INFORME DE ORIENTACIÓN DE OFICIO
N° 138-2024-CG/GRLA-SOO

ORIENTACIÓN DE OFICIO
MUNICIPALIDAD DISTRITAL DE POMALCA
LAMBAYEQUE - CHICLAYO - POMALCA

**“VERIFICACIÓN DEL CUMPLIMIENTO DE LAS
CONDICIONES DE ACCESIBILIDAD UNIVERSAL EN
ÁREAS DE ATENCIÓN AL PÚBLICO, DE LA
MUNICIPALIDAD DISTRITAL DE POMALCA, EN EL MARCO
DE LA NORMA TÉCNICA A.120”**

Imagen n.º 1

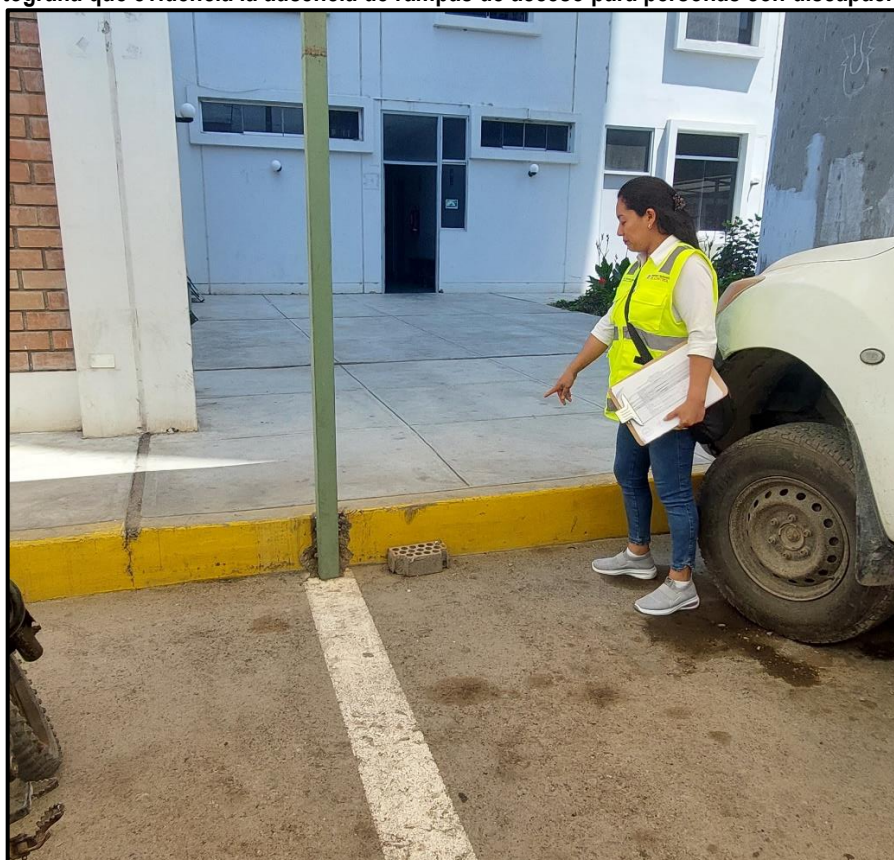
De la visita efectuada a la entidad, se pudo verificar que la infraestructura no cuenta con una rampa de acceso para personas con discapacidad, hasta el lugar de atención al público, conforme se muestra en las imágenes siguientes:

Reporte que evidencia la ausencia de rampas de acceso para personas con discapacidad.

9	NT A.120 Art 4, literal a). RNE aprobado con D.S. n.º 011-2006-VIVIENDA y modificaciones	De ser afirmativa la pregunta 7 (De contar con desniveles al ingreso): ¿El desplazamiento desde la acera o el límite de ingreso a la entidad hasta la zona o área de atención al público cuenta con rampas que permitan el acceso?	De ser afirmativo, responder las preguntas 10, 11, 12, 13 y 14. De ser negativo, consignar “no aplica” en las preguntas 10, 11, 12, 13 y 14, y pasar a la pregunta 14. Nota: Obtener una imagen fotográfica de la situación.	SI () NO (X) NO APLICA ()
---	---	---	--	-----------------------------

- a) *El ingreso a la edificación debe ser accesible desde la acera o el límite de propiedad hasta la edificación; en caso de existir diferencia de niveles, además de la escalera de acceso se debe incluir rampas o medios mecánicos que permitan el acceso a la edificación, y de contar con un sistema de drenaje en los ingresos, las rejillas no deben tener un espaciamiento mayor a 0.013 m y deben ser instaladas en forma perpendicular al sentido de la circulación.*
(...).
